notitie revisie:

10-05-2026

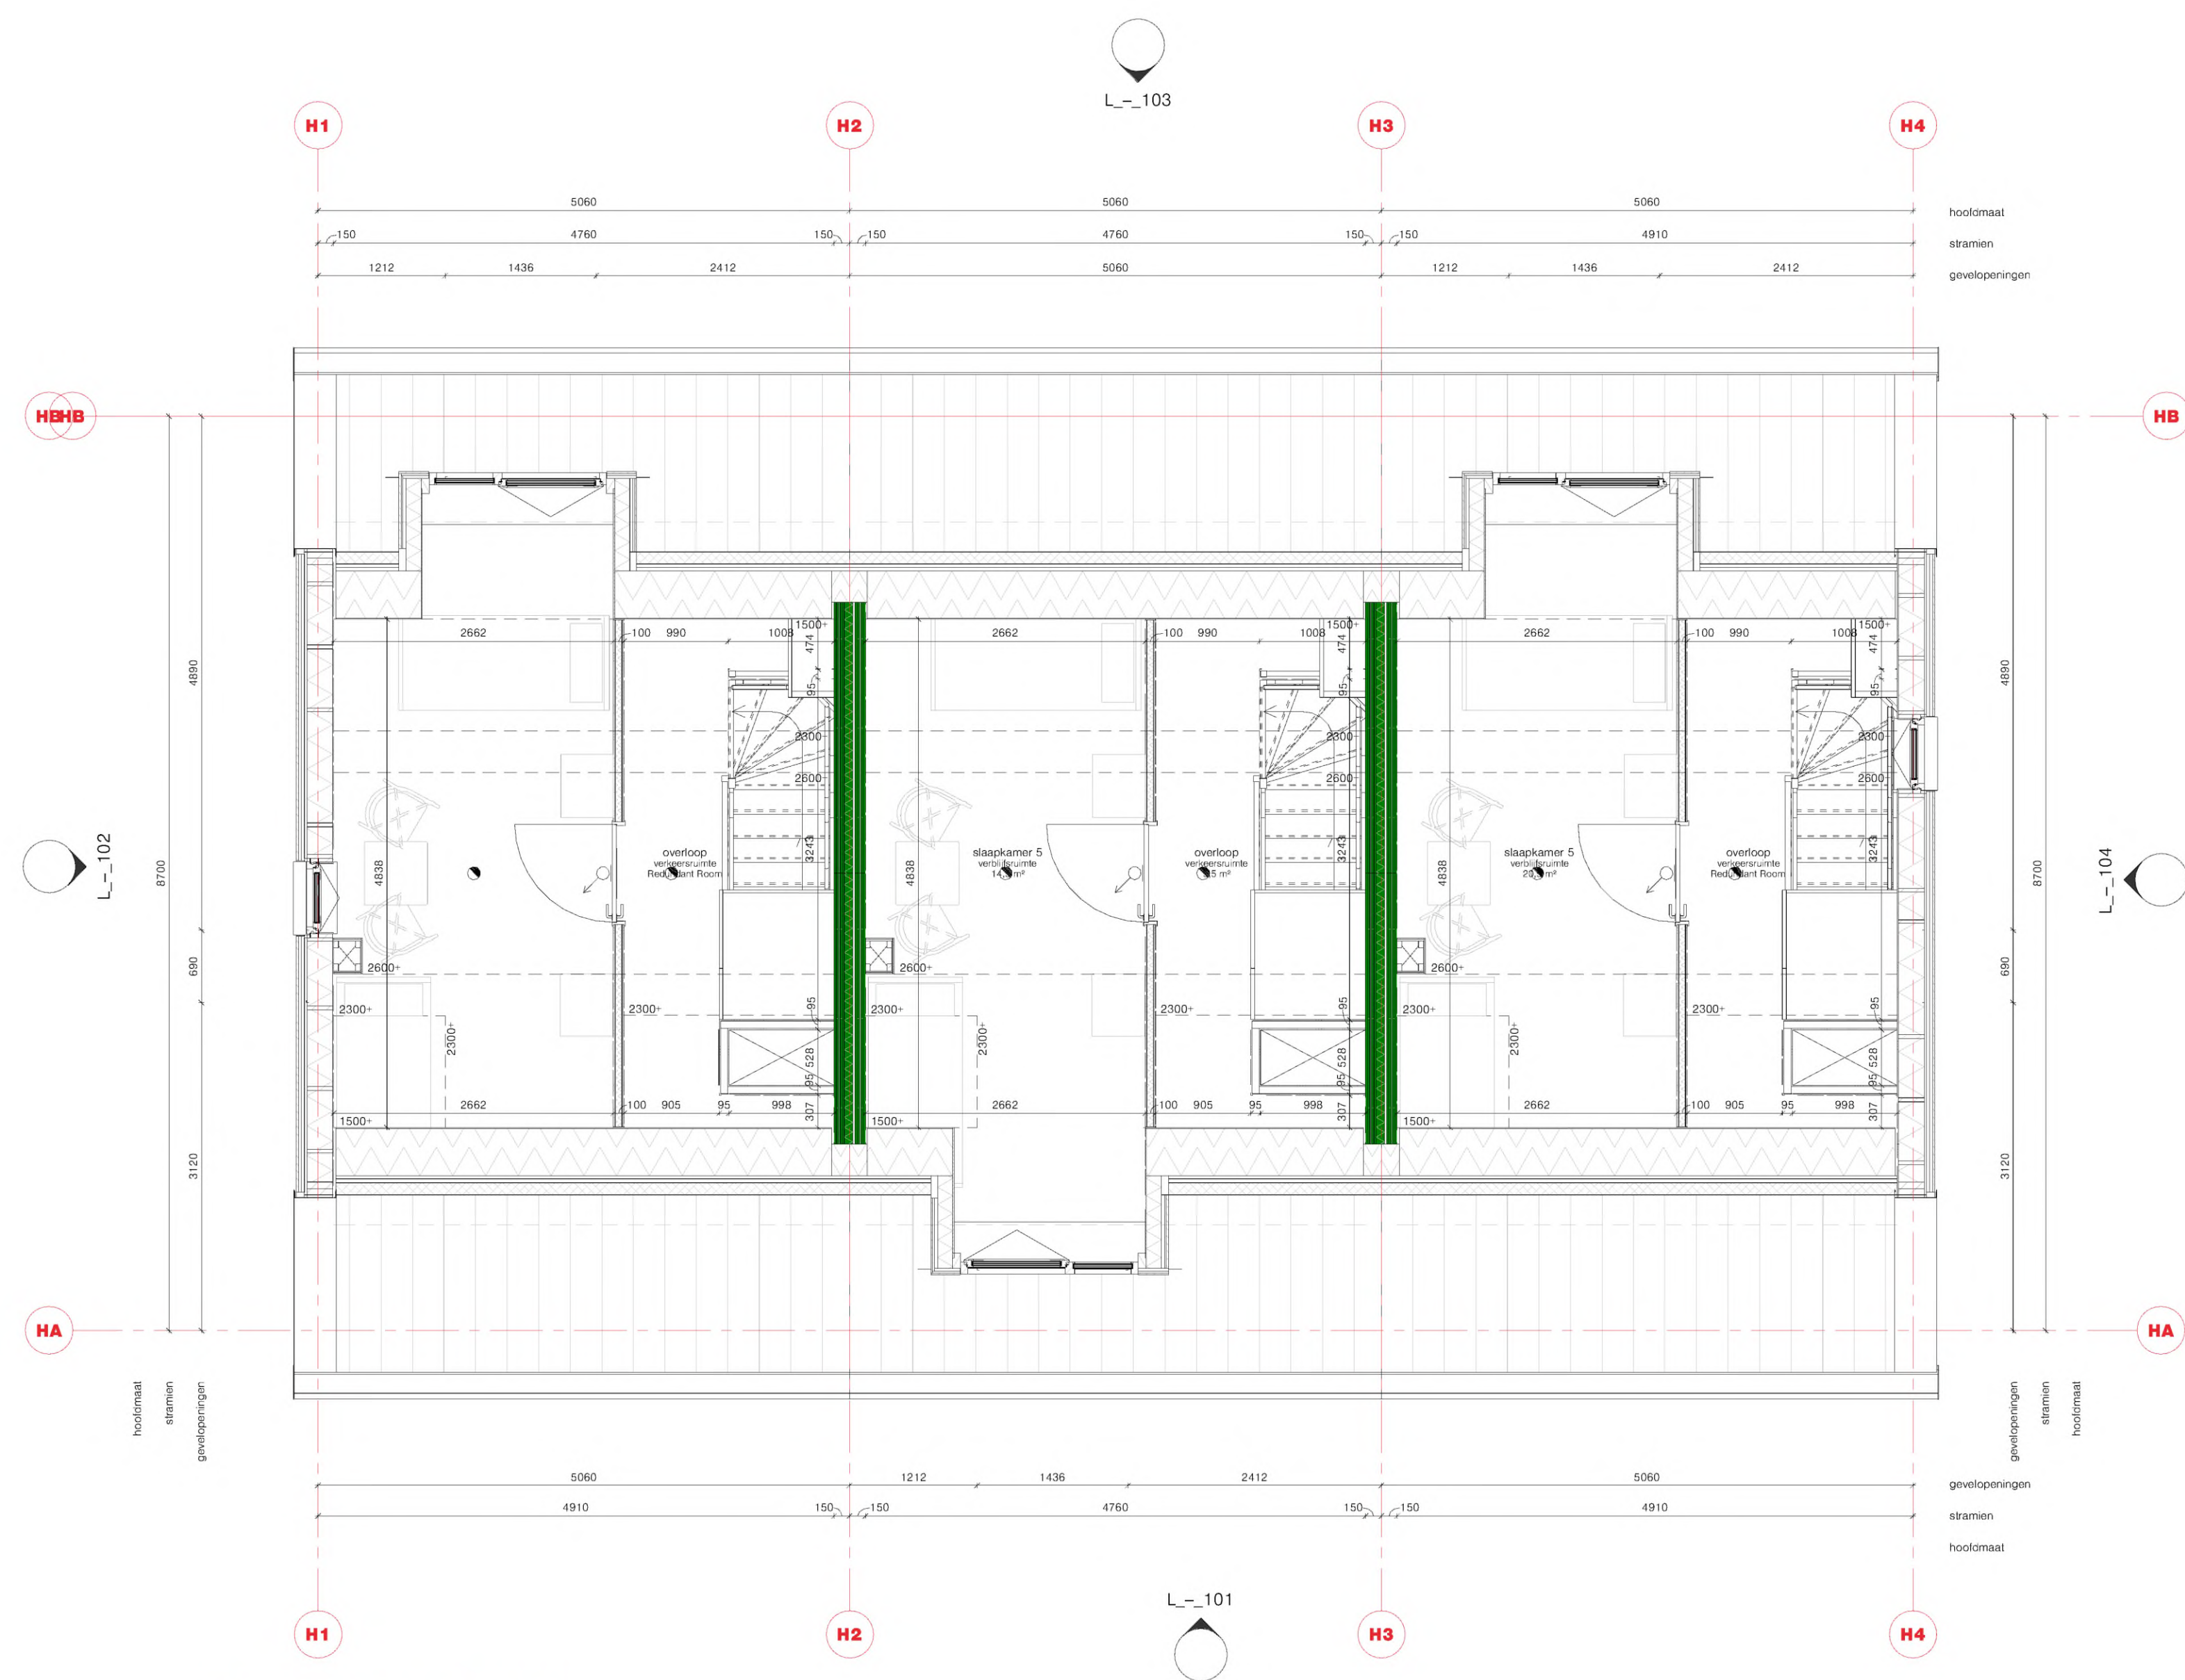
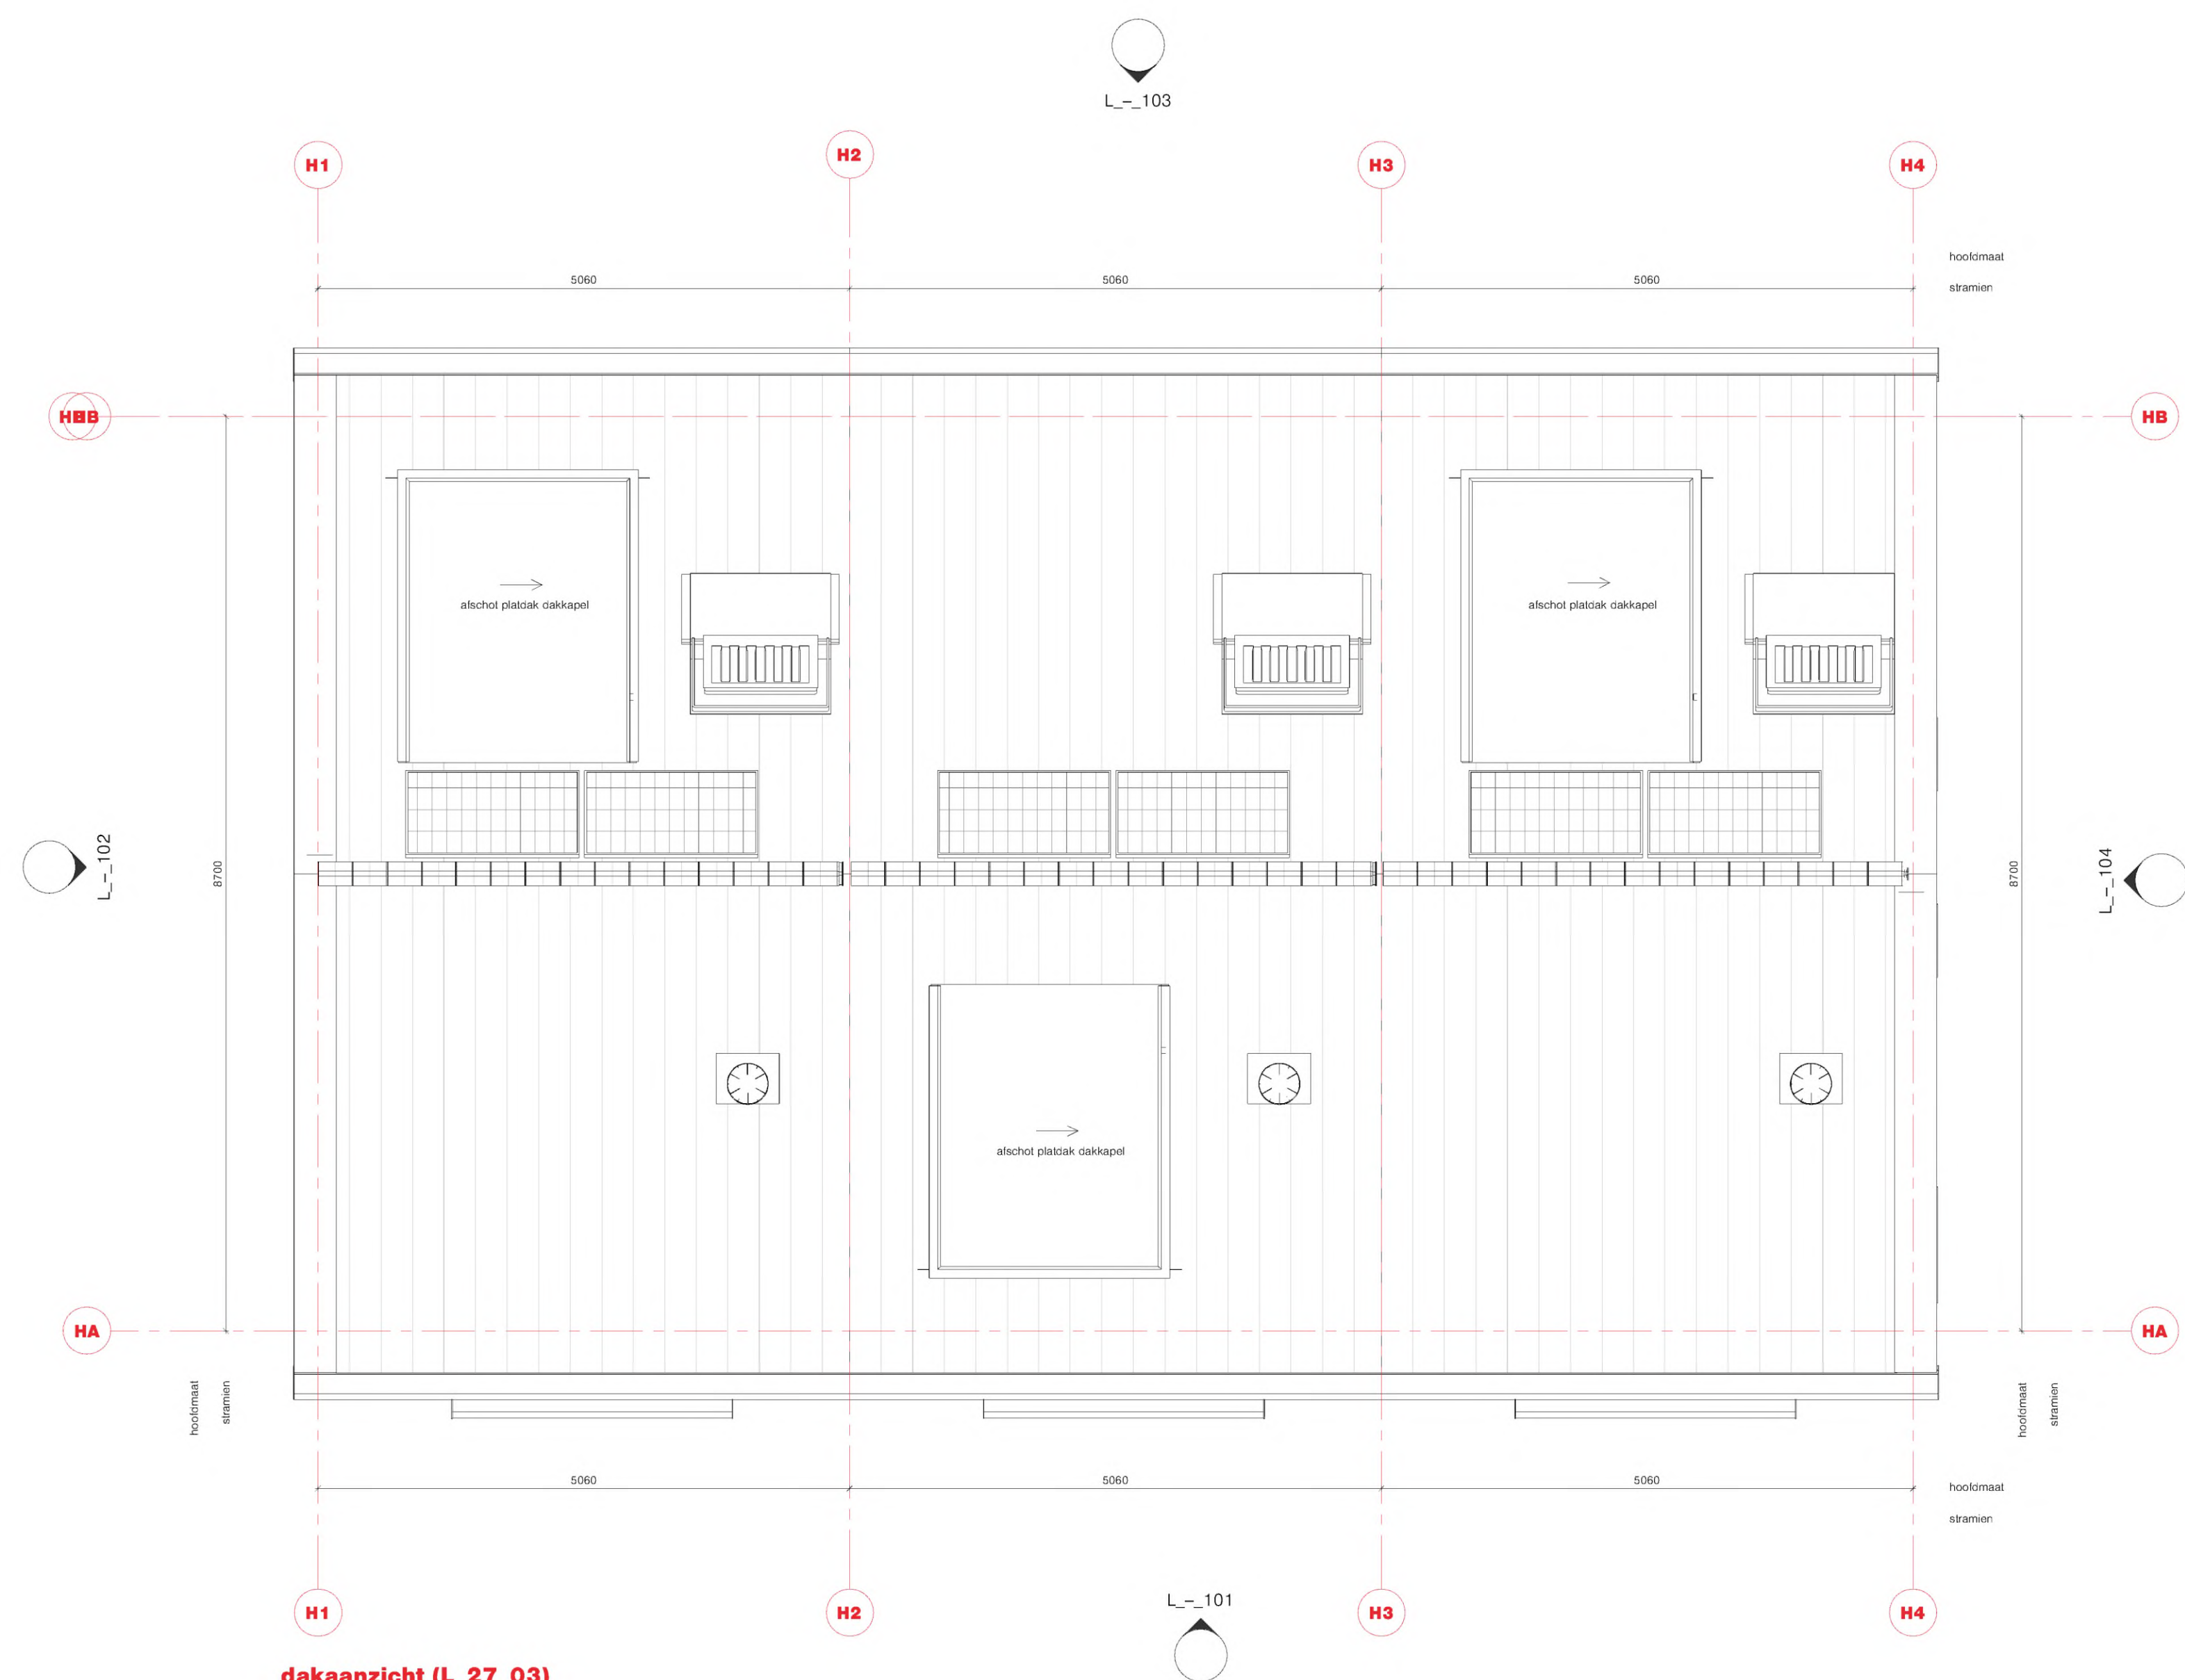
- schoonloopmat voordeur toegevoegd
- kozijn begane grond voorgevel alleen kiep
- kozijn begane grond achtergevel tussenstijl verwijderd
- dorpel en afvoer bij WM/WD verwijderd

- scheiding toilet douche aangepast naar getegelde wand
- entredeur miva naar buitendraaiend
- badkamer MIVA v.v. beugels en douchezit
- eerste verdieping overloop, wand verwijderd
